DODATEK č. 1

k dílčí smlouvě uzavřené na základě Rámcové dohody na stavební a běžnou údržbu mostů č. 9/21/4056/027; akce: „Most, P585, RYŠAVÉHO, Ryšavého - Augustýnova, PRAHA 11 – stavební údržba objektu“

Most, P585, RYŠAVÉHO, Ryšavého - Augustýnova, Praha 11 - stavební údržba objektu**POPIS ZMĚN**

1. Frézování vozovkové souvrství

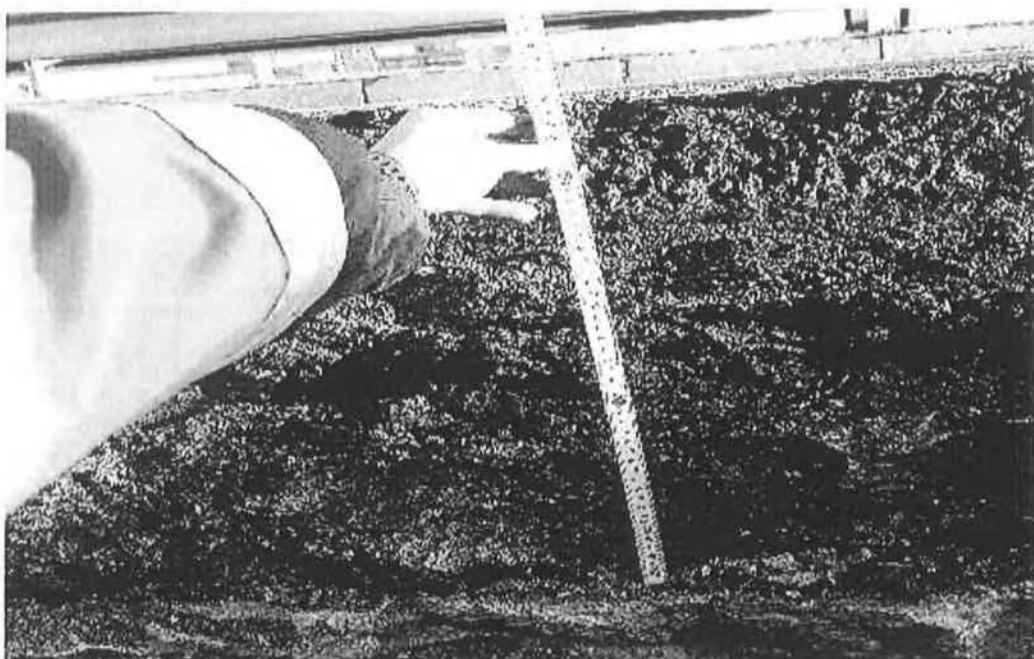
1.Vozovkové souvrství: Po odfrézování vozovkového souvrství na mostě a jeho předpolí byla zjištěna rozdílná tloušťka vrstev, než byl předpoklad v Zadávací dokumentaci, kde se předpokládalo s tloušťkou 120 mm. Ve skutečnosti byla tloušťka vozovkového souvrství průměrně 230 mm. Tato skutečnost je doložena fotodokumentací a zákresem ploch – výměry.

4. Přechodové oblasti - bourání přebetonávek

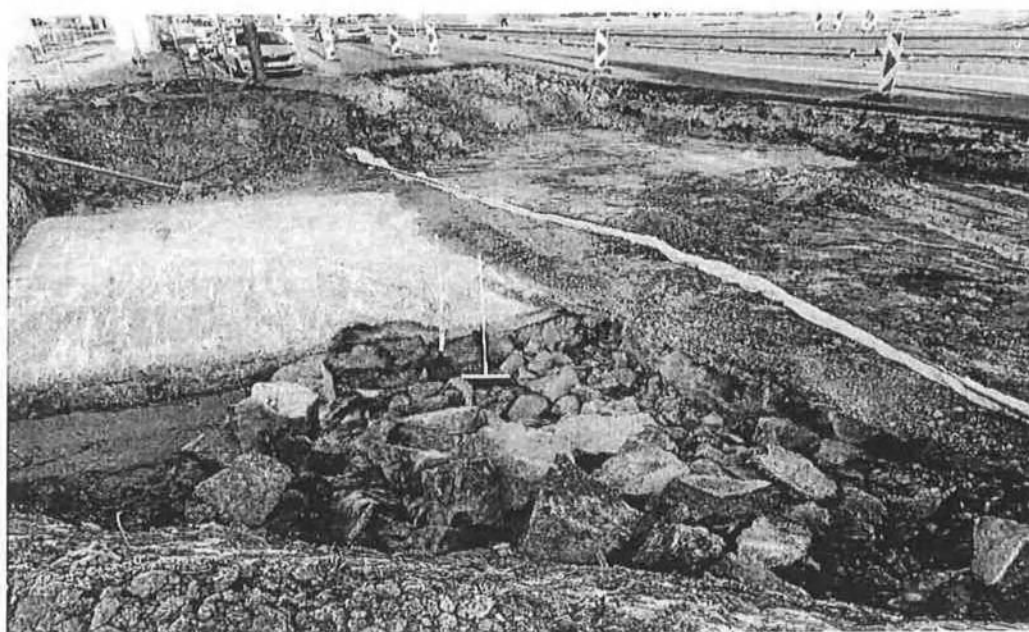
3.Přechodové oblasti: Současně byly odhaleny přechodové desky, jejich skutečná plocha přesahovala plochu předpokládanou v Zadávací dokumentaci. Jednalo se o plochu o rozměrech 4000 x 4000 mm tloušťky 500 mm ve směru a plochu 3000 x 3500 mm tloušťky 500 mm ve směru Rozptyly na levé straně mostu. Pod přechodovými deskami byly nalezeny dvě kaverny neznámého původu a rozměrů, na základě tohoto zjištění byly vyplněny betonem. Dále byly odstraněny odlomené kusy přechodových desek a z prostého betonu byly vytvořeny nové linie podél krajů přechodových desek z důvodu proveditelnosti plynulého napojení izolace do drenáže a tím zabezpečeno řádné odizolování a odvodnění objektu. Tato skutečnost je doložena fotodokumentací, zákresem a zápisem ve SD ze dne 27.10.2021.

5. Kaverny pod přechodovými deskami

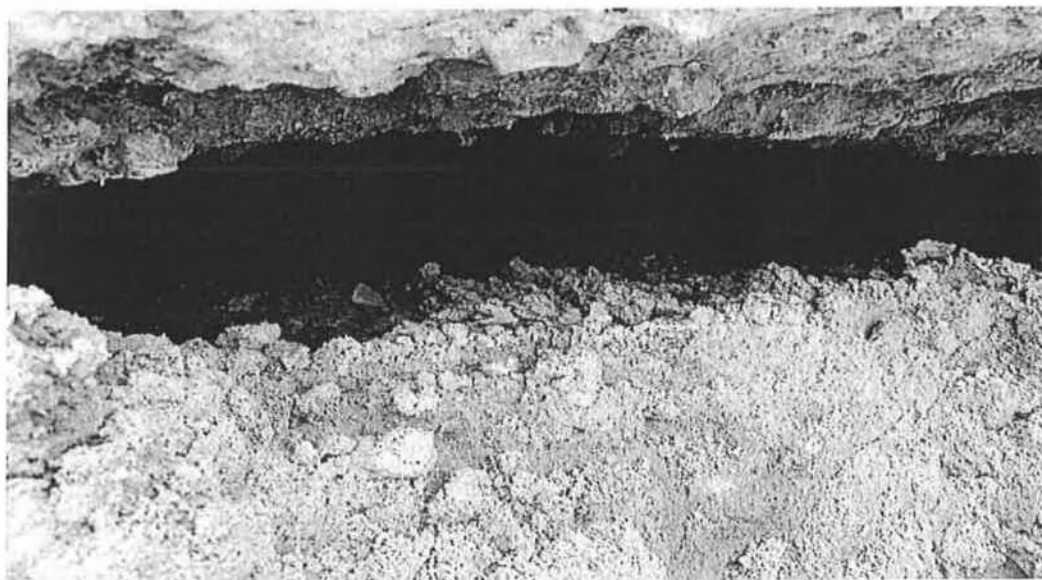
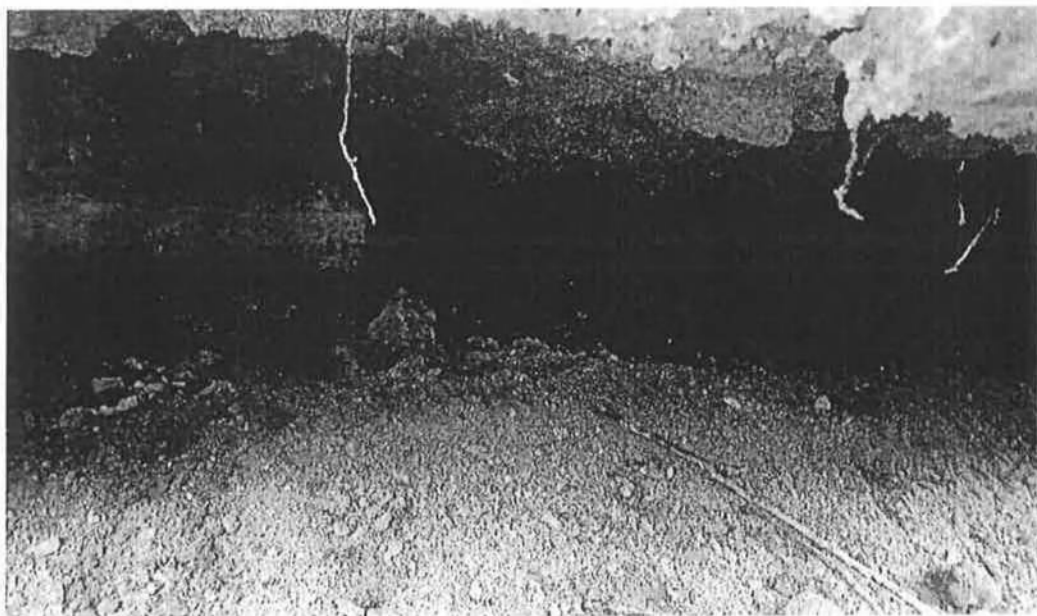
Datum	Denní záznamy stavby
ZÁPIS ZHOTOVITELE:	BYLO ZJIŠTĚNO, ŽE POD PŘECHODOVÝMI DESKAMI JSOU VELKÉ KAUERNY, KTERÉ JE NUTNO ZAPLNIT POTÍČKO BETONEM. BUDE NUTNO BOKY DESEK ZAPĚDNIT NA DVAKRÁT A DO PŘECHODOVÝCH DESEK VTVRAT OTVORY PRO BETON.
zápis TDS:	TDS bude na vědomí. Bude zohledněno dodacími listy.
26.10.21	POČASÍ: 9-16°C PRACOVNÍ DOBA: 7⁰⁰-18⁰⁰ PRACOVNÍCI: THP, 2 LGS, 2 SMP PRÁCE: - ODSTRANĚNÍ IZOLACE - ARMOVÁNÍ KOŠU - BEDNĚNÍ BOKU - ČISTĚNÍ BETONU - SANACE TRHLIN

Datum	Denní záznamy stavby
27.10.2021	• KAVERNY POD PŘECHODOVÝMI DESEMI BUDOU VYPLNĚNY POPÍLODETOUKEM
	• ODLOMENÉ KUSY PŘECH. DESEK BUDOU ODSTRANĚNY
	• Z PROSTÉHO BETONU BUDOU VYTVOŘENY NOVE LINIE PODÉL KRAJŮ PŘECH. DESEK, PŘES KTERÉ BUDE PROVEDENA IZOLACE.
	• OCHRANA VSTUPU SÍŤ. IZOLACE JE PROHĚNNÉ KVALITY, V MÍSTECH S DOBRŮ KVALITOU BUDE POUŽITA, OČISTĚNA A NOVÁ SPADLOVÁ DESEK PROVEDENA NA PŘÍSLUŠNÉM MÍSTĚ. V MÍSTECH SE ŠPATNŮ KVALITOU BUDE ODSTRANĚNA A NOVÁ SPADLOVÁ DESEK PROVEDENA S ADEKVÁTNĚ VĚTŠÍ TL. VÝSLEDNÝ ROVRH POD IZOLACÍ TAK BUDE DOPLNĚN.
	• NADVÝŠKY VEZIKLÉ PŘI BOURÁNÍ PARAPETU BUDOU DOBROUHOVAŤ. KOTVENÍ TRNŮ PŘESY BUDOU ADEKVÁTNĚ PRODLOUŽENY TAK, ABY BYLO KOTVENO AŽ DO PŘÍSLUŠNÉ KONSTRUKCE.
	Ing. Dušan Dvořák Autorská práce
